N. 16 del 28.01.2022
del Registro delle Determinazioni

OGGETTO: Comune di MONOPOLI (BA). PARERE DI COMPATIBILITÀ PAESAGGISTICA ex art. 96.1.d delle NTA del PPTR. "Variante al Piano Urbanistico Esecutivo denominato "Le tre Grazie" adottata con Delibera di GC n. 79 del 25.05.2017." Revisione Determina Dirigenziale n. 227 del 04.09.2017.

Proponente: Consoli Edilizia srl

(tav. 05. Vr "Progetto del "verde" e delle morfologie " – 08 marzo 2017)

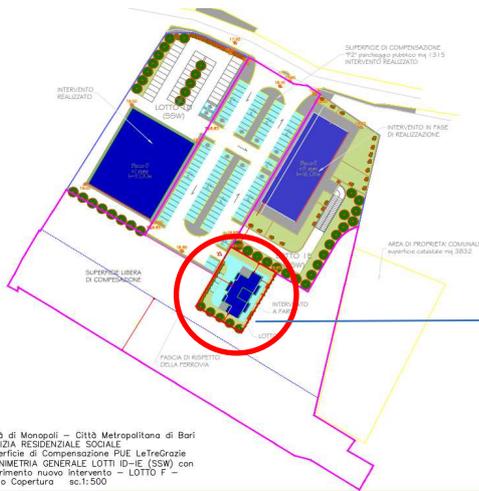
“salvaguardare le alberature e gli elementi arbustivi ricadenti nella "superficie di compensazione"SC" libera" individuate nella Tav. 05.VR1, relativamente alla sola area d'intervento SSW. In particolare in quest'ultima superficie di compensazione sono ammissibili ai fini della relativa fruizione pubblica, percorsi in forma di percorsi verdi con l'esclusione di ogni opera comportante la impermeabilizzazione dei suoli; le sezioni di tali percorsi potranno prevedere aree attrezzate di sosta per la relativa fruizione pubblica. Sono escluse coperture asfaltate e/o sintetiche;”

Il progetto in variante al Piano Urbanistico Esecutivo denominato "Le tre Grazie" proposto dal Comune consiste nella realizzazione di un edificio da destinare ad edilizia residenziale sociale (di seguito ERS) che interessa direttamente la "Superficie di Compensazione "SC"Libera" del PUE indicato come "Lotto F" (cfr. immagini qui si seguito allegate).

(tav. Ers planimetriaP_Copertura_area SSW_LottoF – novembre 2021)

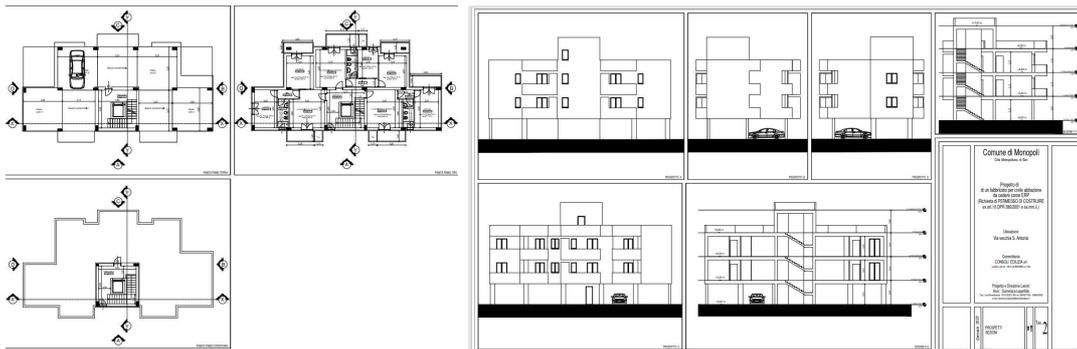
Nel dettaglio l'edificio previsto per civile abitazione da cedere come ERS è composto da tre livelli fuori terra, con pilotis al piano terra e con 6 appartamenti, 3 per ogni piano.

Tutto ciò premesso, sulla scorta delle analisi predisposte dal Comune si ritiene che il progetto dell'edificio di ERS in variante al PUE "Le Tre Grazie" non sia in contrasto con le finalità di cui al paragrafo (PRESCRIZIONI E INDIRIZZI) della Determina Dirigenziale n. 227 del 04.09.2017, nonché risulti coerente con gli obiettivi generali e specifici di qualità, nonché con gli indirizzi di cui alla normativa d'uso della sezione C2 della scheda di ambito così come richiamati nella suddetta Determina dirigenziale.
